**Informe de Síntesis de Observaciones
Proceso de aprobación de la Imagen Objetivo
Modificación del Plan Regulador Comunal, "Sector Reñaca Norte Costa".**

Asesoría Urbana- Secretaria Comunal de Planificación
Ilustre Municipalidad de Viña del Mar
Abril 2025

FIGURA 1: Lamina MRNC-PP

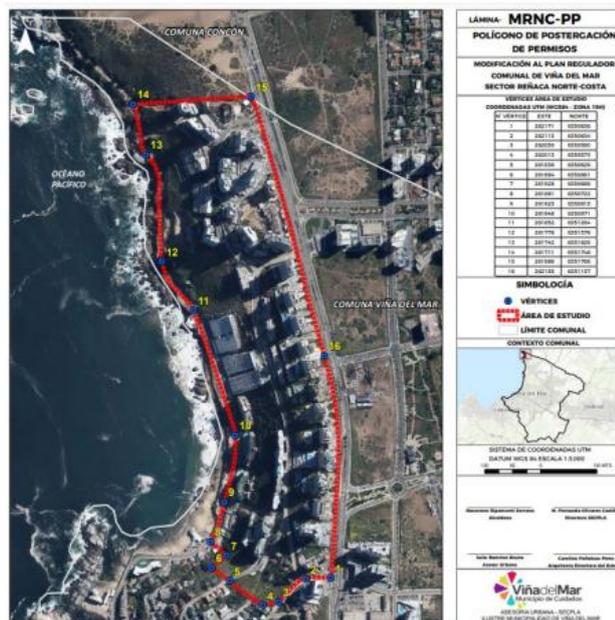
- 5. La calle Las Ágatas (a mitad de cuadra) y antes de llegar a la calle Lapislázuli, tiene determinado un MIRADOR, el cual se encuentra en las coordenadas (262064; 6350698) y posee rol 3114-13 (Ver figura 2 y 3).*

Conforme a lo señalado, los predios que se consultan se emplazan en Zonas de PRC que están afectas a Área de Protección de Vistas, de acuerdo al artículo 14.4, 14.4.1, según lo delimitado en el **Plano PR-VM 02** del PRC. De acuerdo a dicho artículo de protección de vistas, las condiciones especiales que allí se describen, serán aplicables para los predios que estén emplazados en esa área y que presenten una pendiente máxima o superior al 50%.

Recomendación de respuesta 1.1 : Rechazar la observación, por referirse a un ámbito diferente al de la Imagen objetivo de la Modificación en curso.

Figura 1., Sitio Predial A, Las Ágatas, Las Perlas, Lapistázuli.

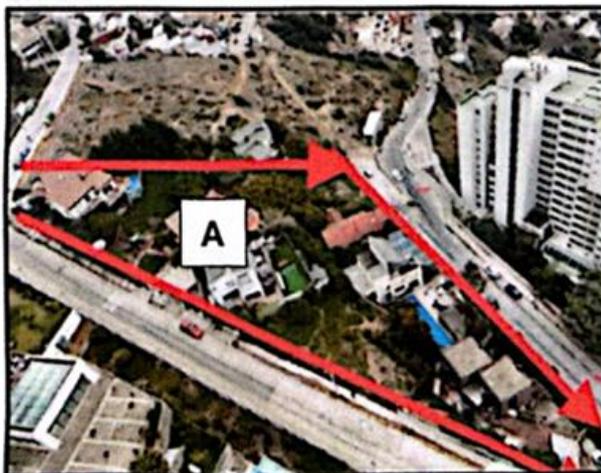
*Considerando que la Inmobiliaria Miramar es actualmente dueña del sitio predial (véase figura 1 / A) y persiste en construir un edificio de 27 pisos y cuatro subterráneos, vulnerando mediante argumentos "mañosos" el Dictamen, Oficios, Ordinarios y CIP que se han pronunciado al respecto. La Junta de Vecinos Altos de Cochoa en representación de todos sus vecinos solicita que la franja denominada A, la cual es parte del polígono en estudio, **quede zonificada V5 al igual que la zona contigua al sur-oeste.***

Si lo solicitado en el párrafo precedente no es posible y motivado que es un terreno con alto riesgo por la remoción en masa (véase informe Sernageomin), tiene una pendiente sobre el 50% de acuerdo al Plan Regulador Comunal del 2002 y el ORD.4242 y ratificado por la Contraloría Regional de Valparaíso en el Dictamen E223484/2022 y E414065/2023, señalando que la altura no puede superar los 12 metros medido sobre la calle Las Ágatas.

Por otra parte en lo referente a considerar la reducción de las condiciones de edificación del sector donde se emplazan los terrenos consultados, otorgando la Zona V5, de acuerdo a los objetivos planteados en la Imagen objetivo y en la propuesta de Alternativas de estructuración, está definido considerar una Zona con índices de tipo medio -bajo en las áreas que se consultan, lo cual es coherente con lo solicitado, sin perjuicio de lo anterior, cabe recordar que las normas definidas por la Modificación del PRC serán aplicables para los futuros permisos que se aprueben con posterioridad a la entrada en vigencia de la Modificación.

Recomendación de respuesta 2.2 : Acoger.- Se acoge lo señalado, dado que la reducción de condiciones de edificación solicitada es coherente con la propuesta, los conceptos y objetivos de la Imagen Objetivo, no obstante, el establecimiento de normativa urbana es parte del proceso en la etapa siguiente de Anteproyecto.
